ACTA DE JUNTA DE ACLARACIONES

3.- Motivo: Realizar la junta de aclaraciones correspondiente al Procedimiento por Licitación Pública No. **LO-009J3B002-E14-2017 (API-ZLO-14-17)** Objeto del procedimiento: **"Construcción de la nueva central de Emergencias Portuarias del Puerto Interior de San Pedrito, en Manzanillo, Col."**

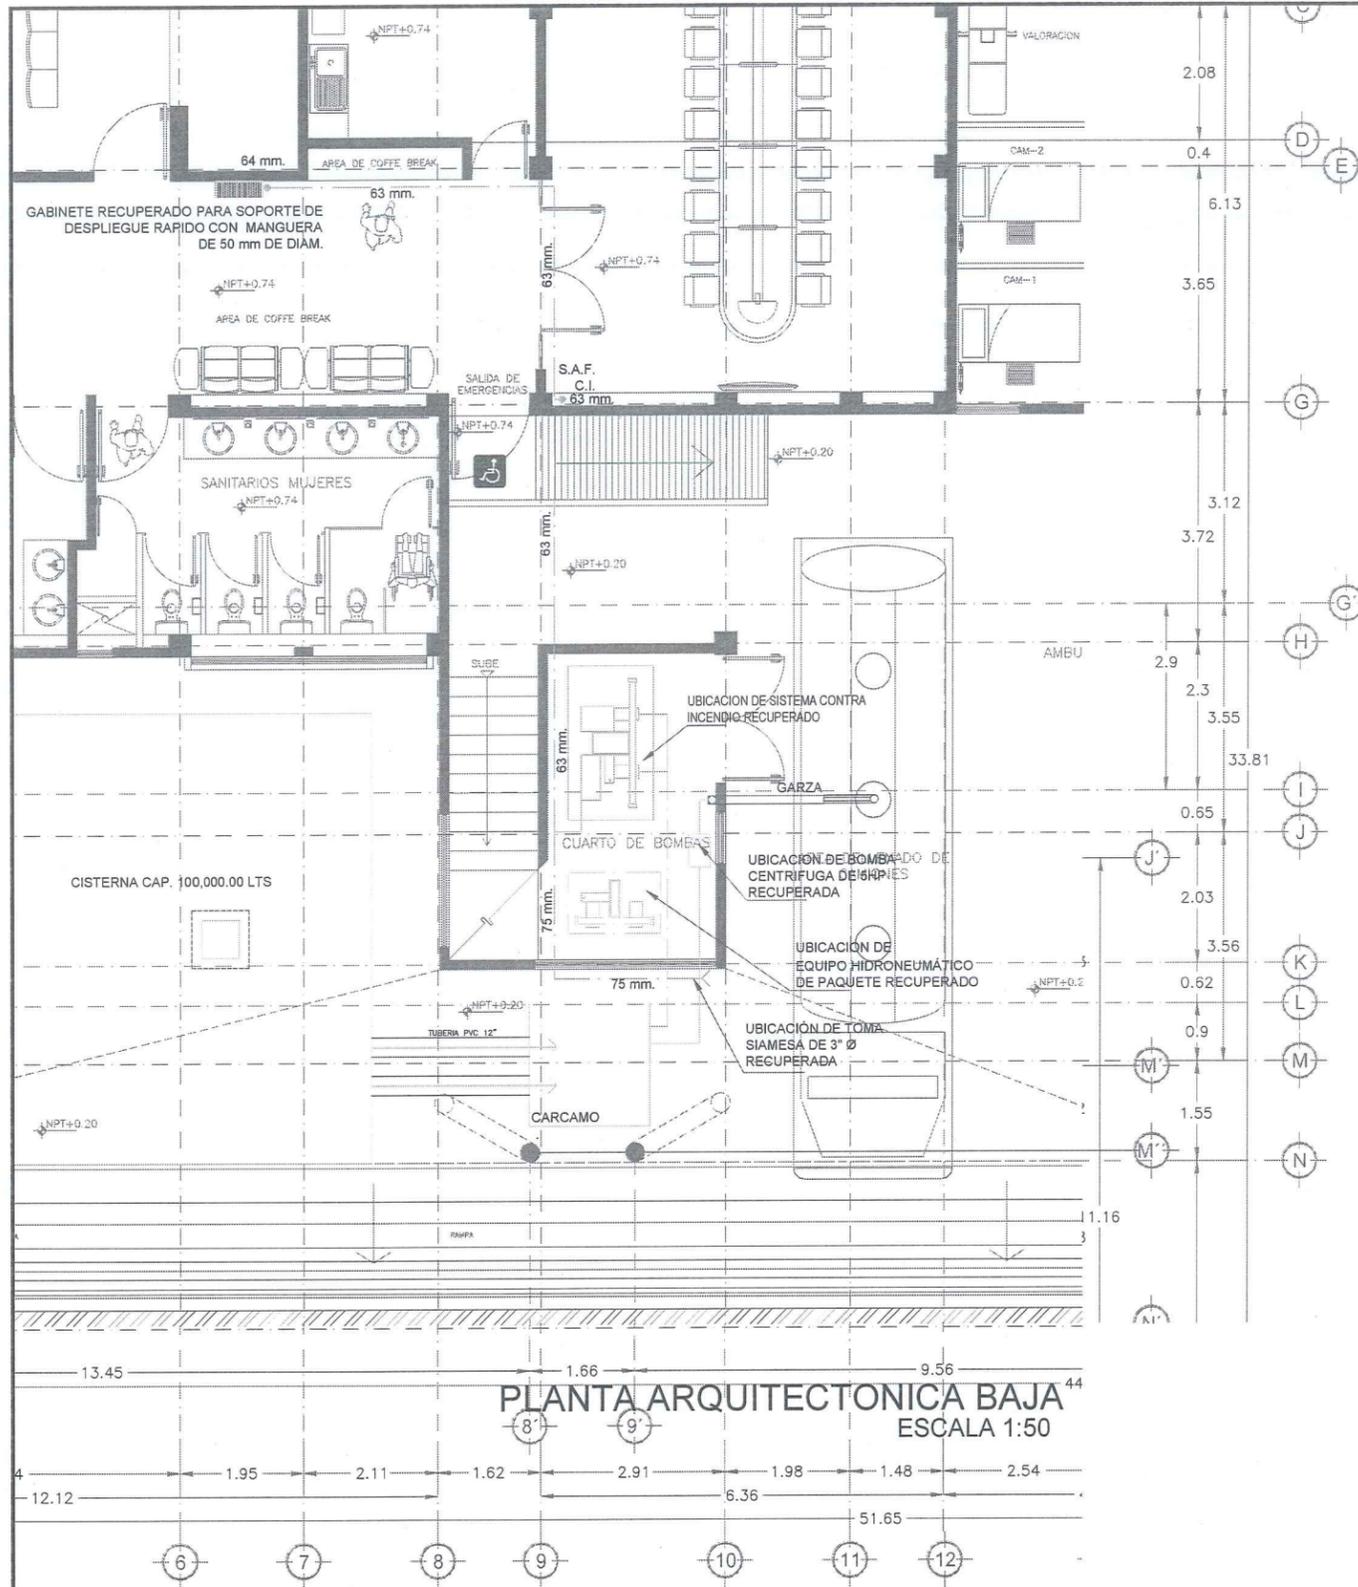
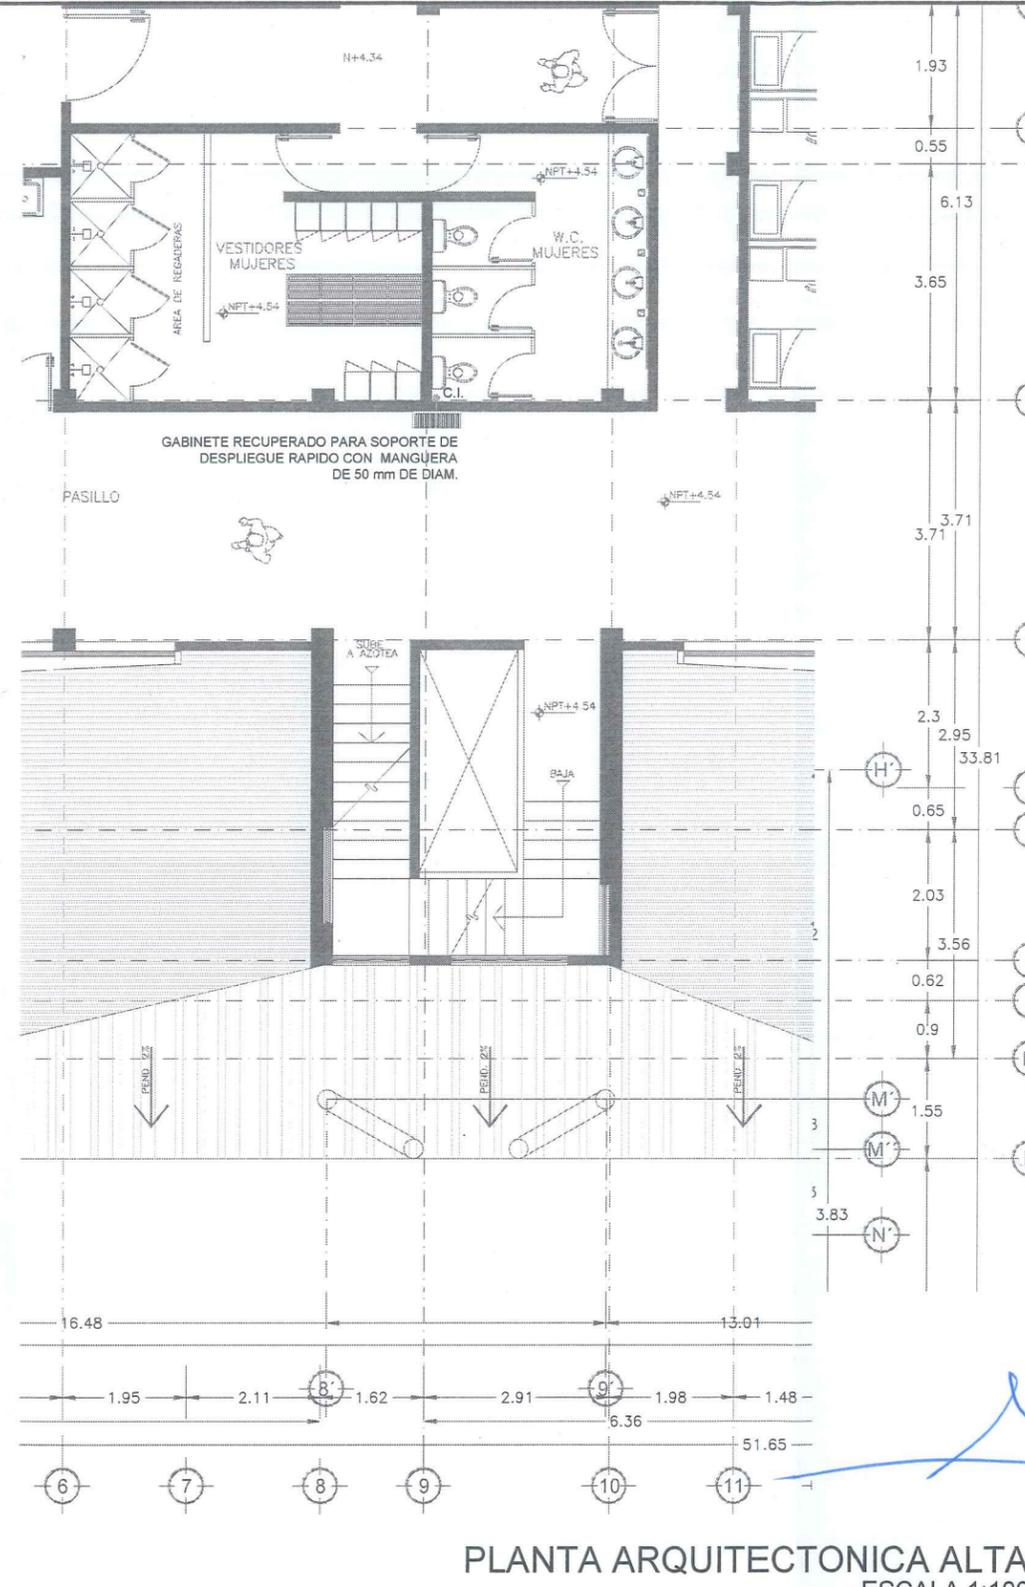
Pregunta No. 2.- Respecto a los conceptos 229 al 235 del catálogo de conceptos, solicito a la convocante nos proporcione los planos de red contraincendio.

Respuesta: Se anexa plano solicitado

APIMAN-PL-15-63-17

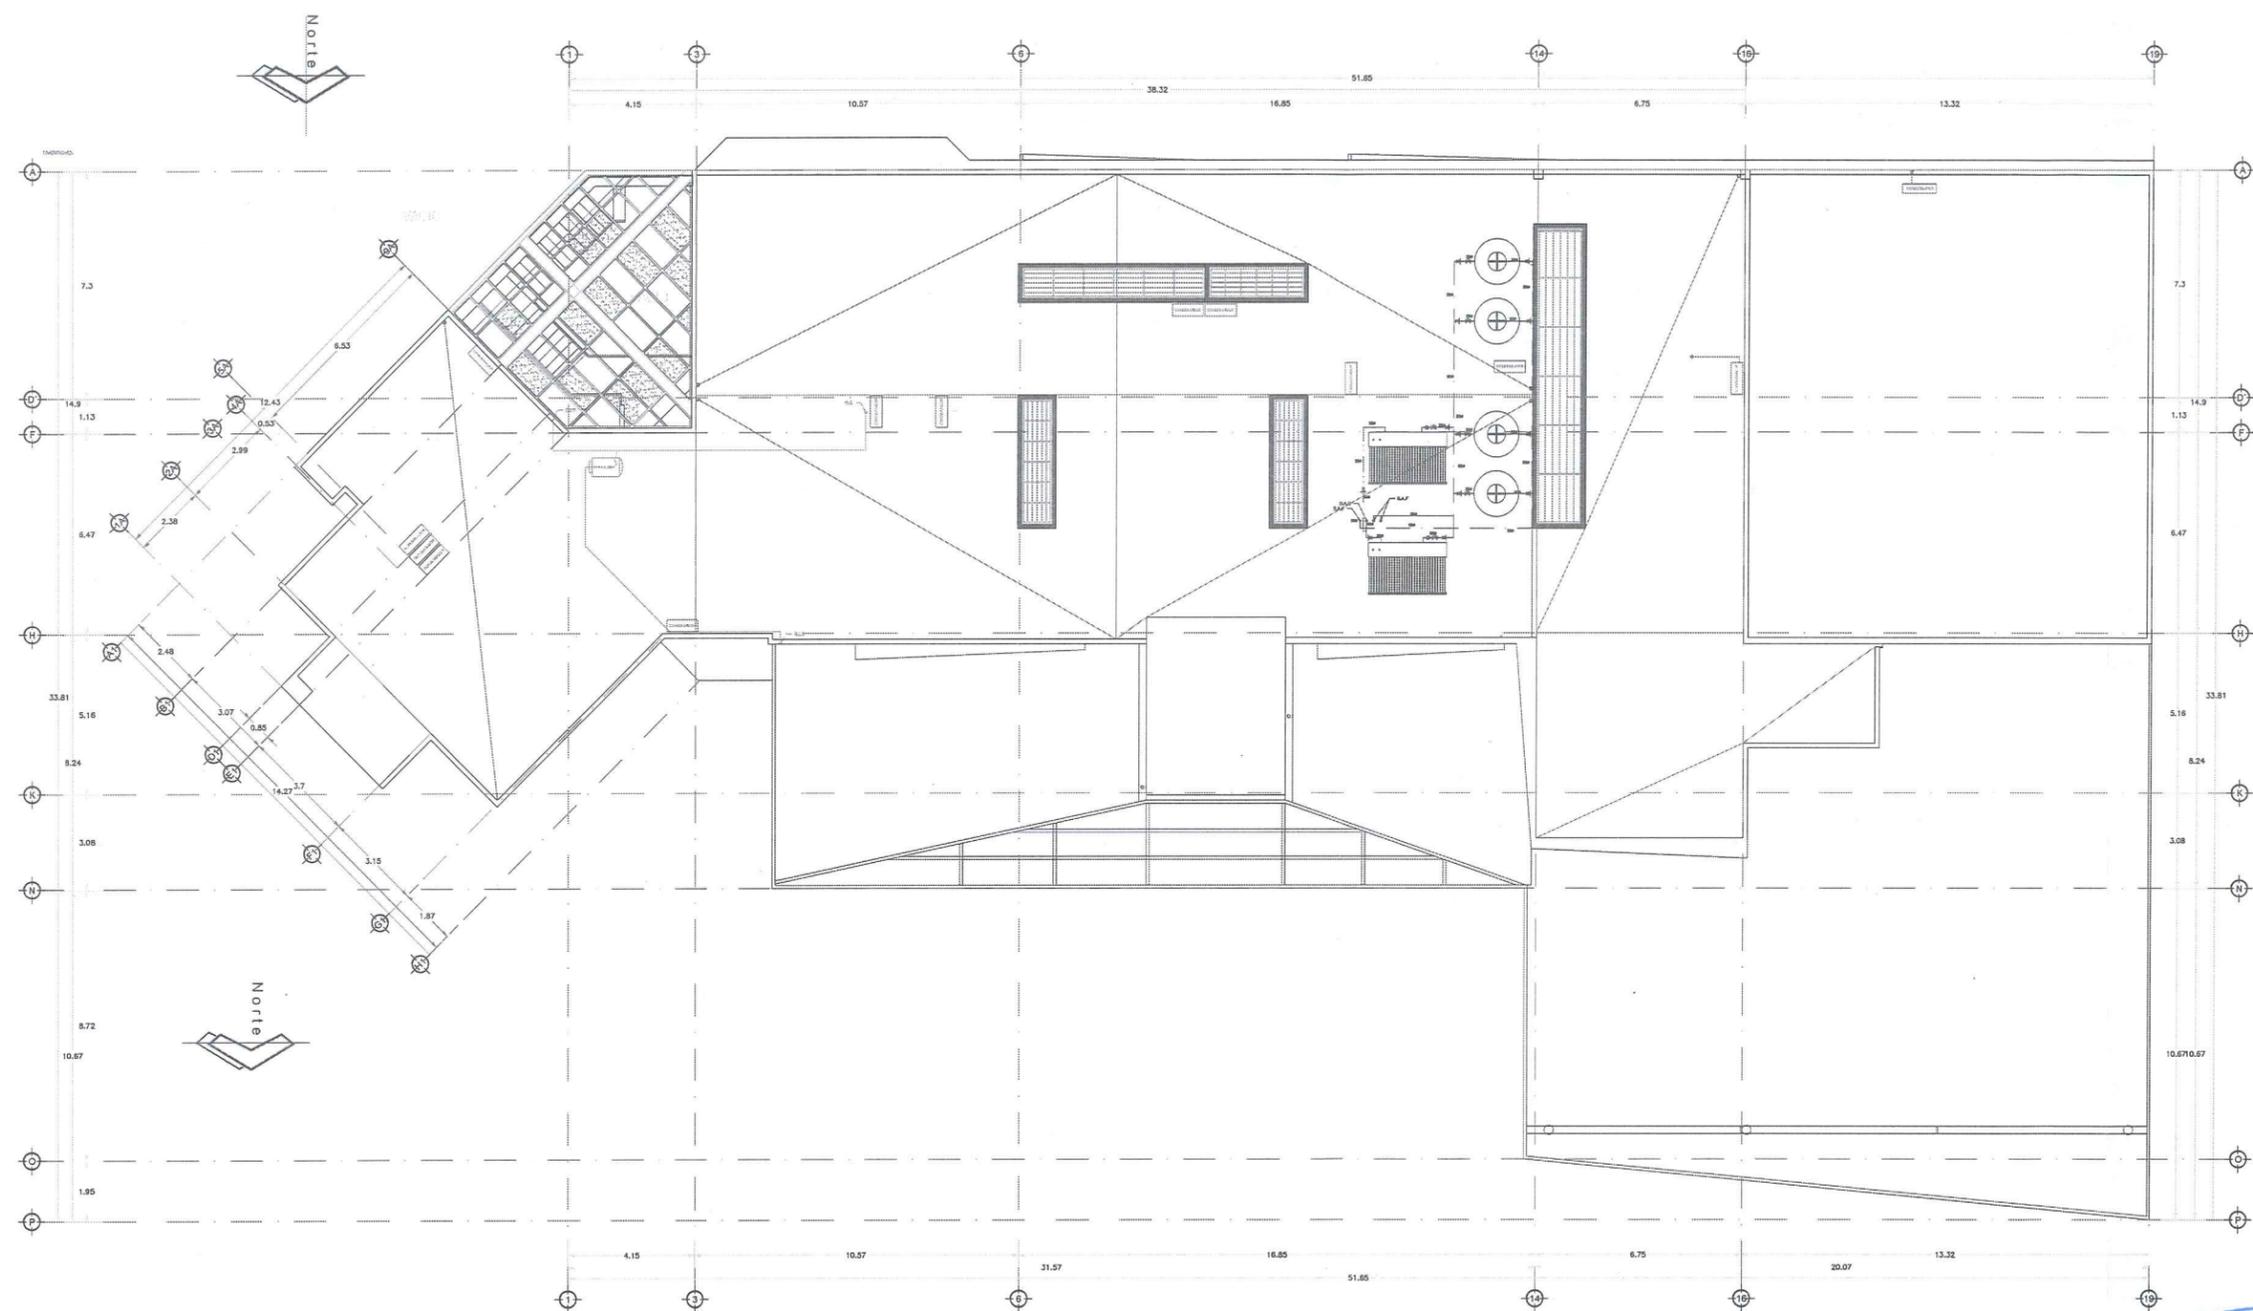
Pregunta No.1.- Respecto a los conceptos 473 al 477 del catálogo de conceptos, solicito a la convocante nos proporcione los planos de azotea de ubicación de condensadores.

Respuesta: Se anexa plano solicitado
